70. Änderung des Flächennutzungsplanes zur Ausweisung von Konzentrationszonen für Windkraftanlagen; Stellungnahme als Träger öffentlicher Belange gem. § 4 Abs. 1 BauGB

70. Änderung des FNP des Stadtteiles Burgsteinfurt

Aufstellung eines sachlichen und räumlichen Teilflächennutzungsplanes zur Ausweisung von Konzentrationszonen für Windkraftanlagen nach § 5 Abs. 2b BauGB (70. Änderung des Flächennutzungsplanes) der Kreisstadt Steinfurt
- Ihr Schreiben vom 04.03.2013 - Az.: 61/nh -

70. Flächennutzungsplanänderung Neuausweisung von Windkonzentrationszonen

Auszug aus dem GIS der Kreisstadt Steinfurt

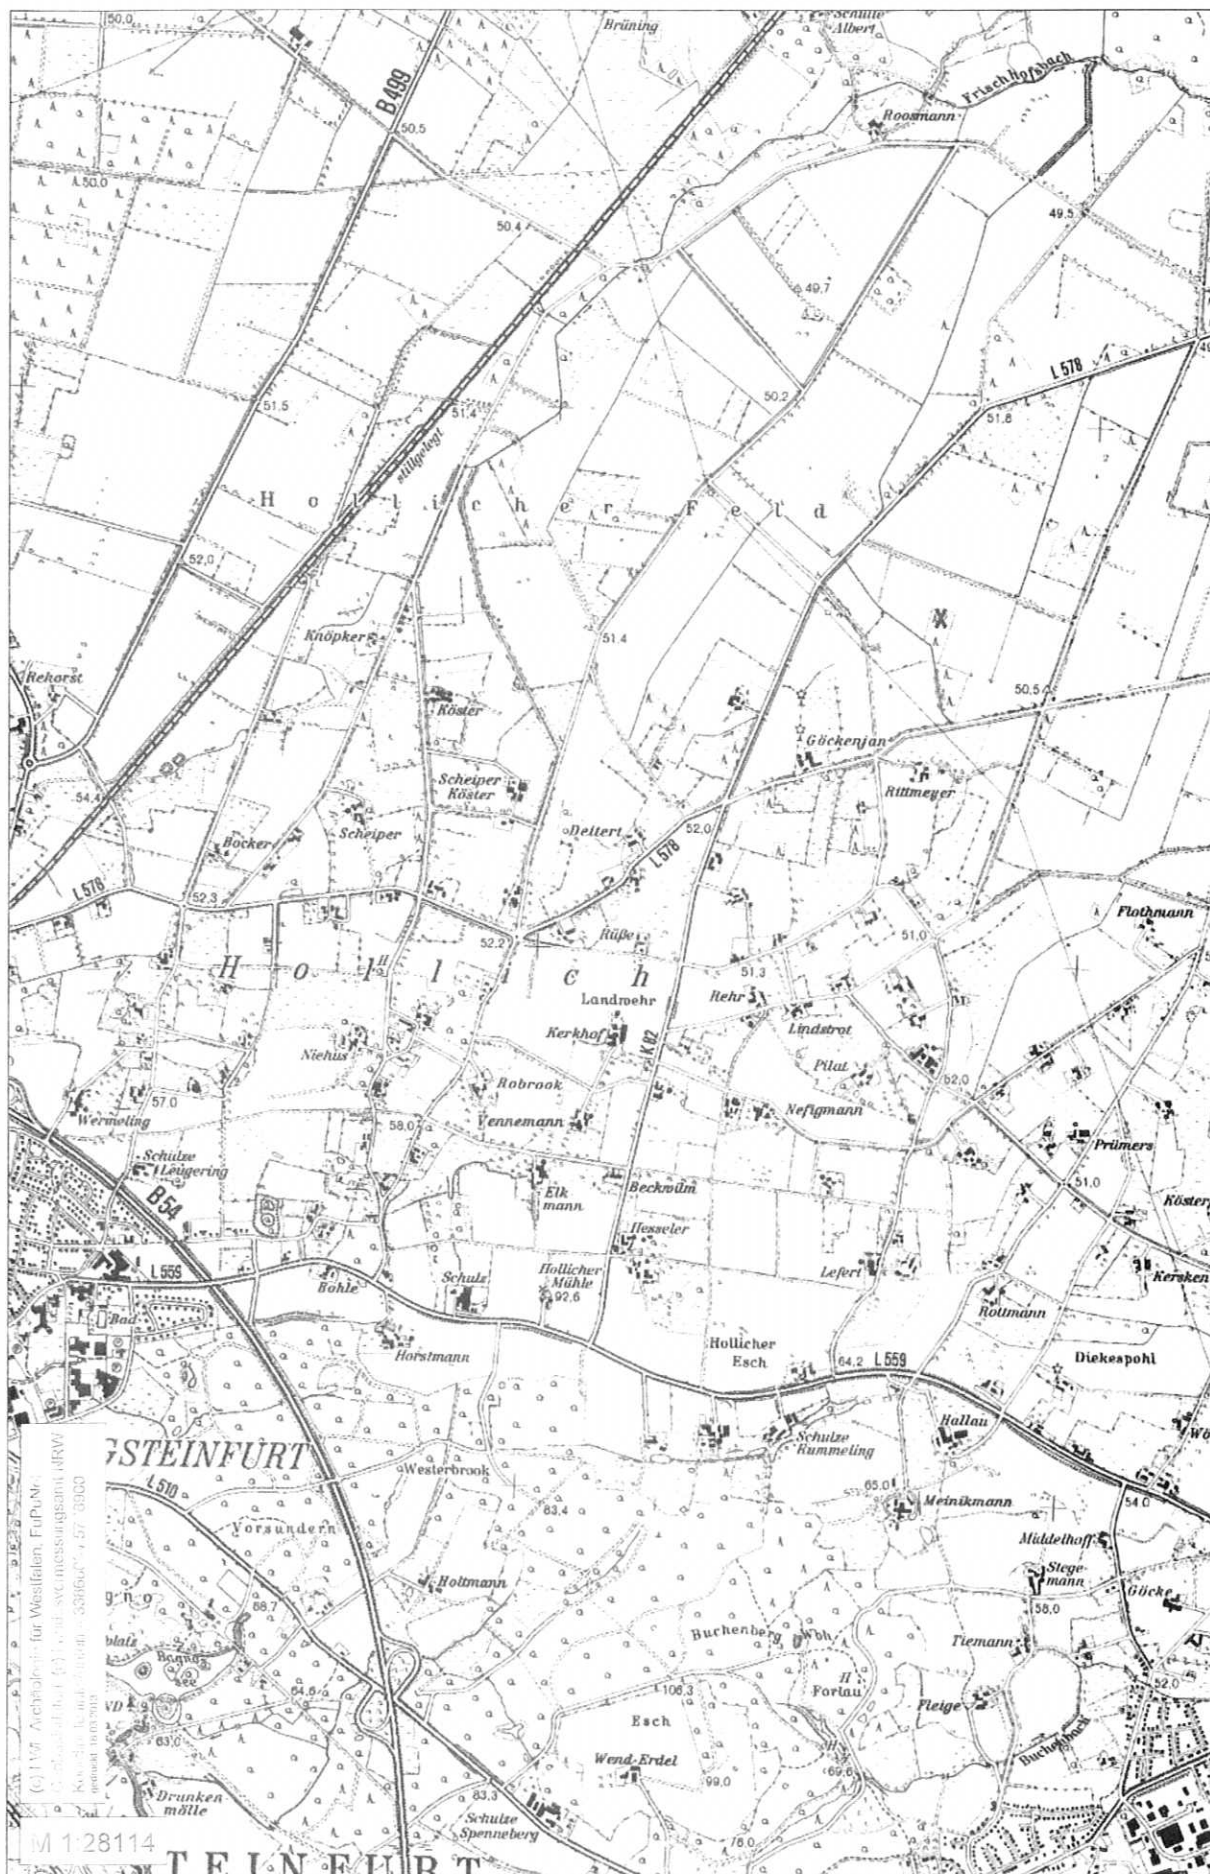
in der Konzentrationszone Hollich befindet sich das Bodendenkmal Mkz. 3810,98 Neuzeitlicher Immenhof (s. Anlage). Diese Fläche darf weder temporär noch dauerhaft beeinträchtigt werden, geplante Windkraftanlagen sollten mindestens mit einem Abstand von 50 m zum Bodendenkmal errichtet werden.
